Lausanne, le 25 juin 2021

PREAVIS POSITIF

Commune d'Aubonne – RC 53 IL-S – Route de Bougy Création d'un trottoir et d'un cheminement piétonnier

EXAMEN PREALABLE

SITUATION

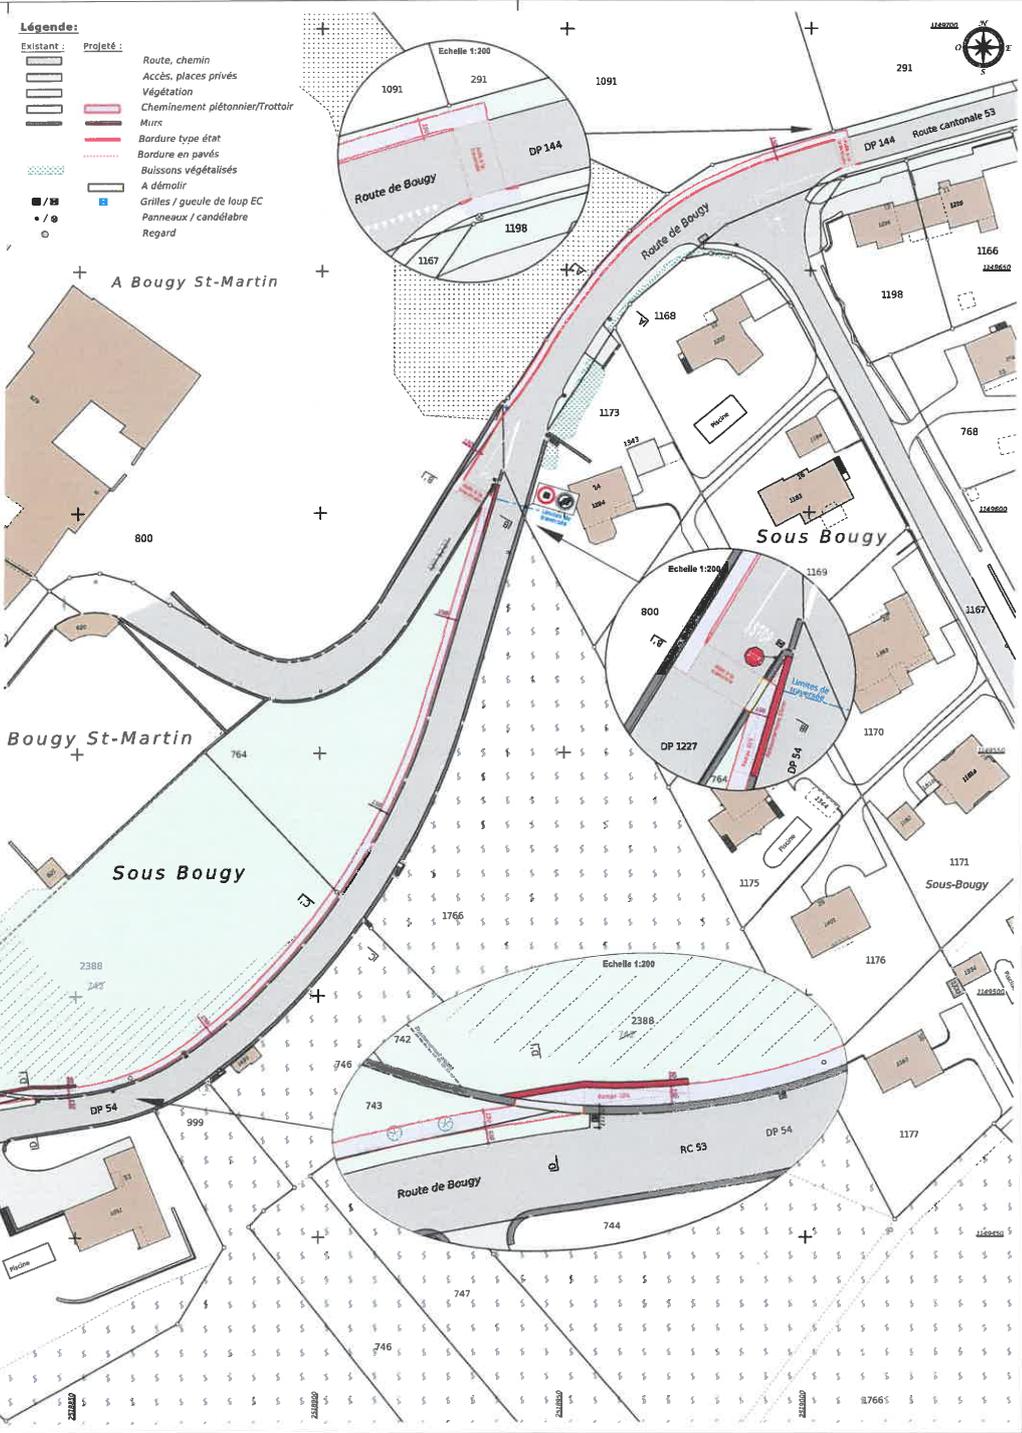
Cette section relève que le projet ne concerne pas des abords d'objets recensés ou classés. Elle a également relevé une voie de communication historique dont la substance est à conserver. Dès lors, elle recommande de revoir le tracé afin de ne pas démolir le mur de soutènement (coupe DD'). Elle propose de profiter de l'ouverture déjà existante (prolongement de la coupe EE') et de suivre le mur.

Une attention particulière devra être portée au rehaussement du mur (coupe BB'). Cette section recommande de prolonger le mur existant avec les mêmes matériaux. Le garde-corps doit être le plus discret possible.

Toutefois, au vu de l'espace à disposition, du volume de trafic et du nombre de piétons, la solution retenue apparaît comme la plus pragmatique. Néanmoins, la DGMR recommande d'élargir le trottoir dans la partie Est où cela est possible sans emprise, en particulier pour permettre un croisement plus aisé des usagers, notamment des personnes à mobilité réduite dont font partie les personnes avec poussettes.

Au droit du débouché du chemin de Bougy Saint-Martin, la largeur disponible pour le croisement de deux véhicules doit être de 4,80 m. La côte n'étant pas indiquée sur les plans, il conviendra d'abaisser la bordure du cheminement piétons (créer une portion avec bordure franchissable +6cm) si cette largeur n'est pas satisfaite.
